Gemeinde Seefeld

1. Änderung des Bebauungsplanes „Güntering“ (Zwischen Günteringer Straße und Hochleiten)

A B W Ä G U N G

**der eingegangenen Stellungnahmen
im Rahmen der Beteiligungsverfahren
gemäß § 3 Abs. 2 und § 4 Abs. 2 BauGB**

Abbildung 1: GIS-Auszug mit den potentiellen Fließwegen nach der aktuellen HIOS Karte

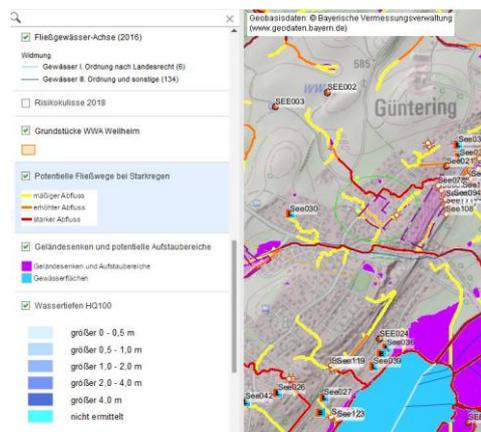
Durch Starkregenereignisse kann es auch fernab von Gewässern zu Überflutungen kommen.

Dem Wasserwirtschaftsamt liegt folgende „Hinweiskarte für Oberflächenabfluss und Starkregen“ (HIOS) mit entsprechenden potentiellen Betroffenheit für das Plangebiet vor:

Die Vorsorge gegen derartige Ereignisse beginnt auf Ebene der Bauleitplanung. Der Zufluss aus den Außeneinzugsgebieten muss bei der Bebauungs- und Entwässerungsplanung berücksichtigt werden (z.B. Anlegen von Abfang- und Ableitungsgräben; Anlage von Gehölzstreifen oder Erosionsmulden in der landwirtschaftlichen Fläche oberhalb der Bebauung).

Die Ausführungen zu den o.g. fachlichen Informationen und Empfehlungen werden, soweit sie die vorliegende Bauleitplanung betreffen, im Zuge der Überarbeitung der Planung bzw. im Rahmen der nachfolgenden Planungsschritte (Erschließungsplanung, Objektplanung, Baugenehmigungs-/Genehmigungsfreistellungsverfahren) entsprechend berücksichtigt. Hierzu werden in der Begründung zur vorliegenden Bauleitplanung, falls noch nicht bereits enthalten, auch entsprechende Ausführungen und Hinweise redaktionell ergänzt.
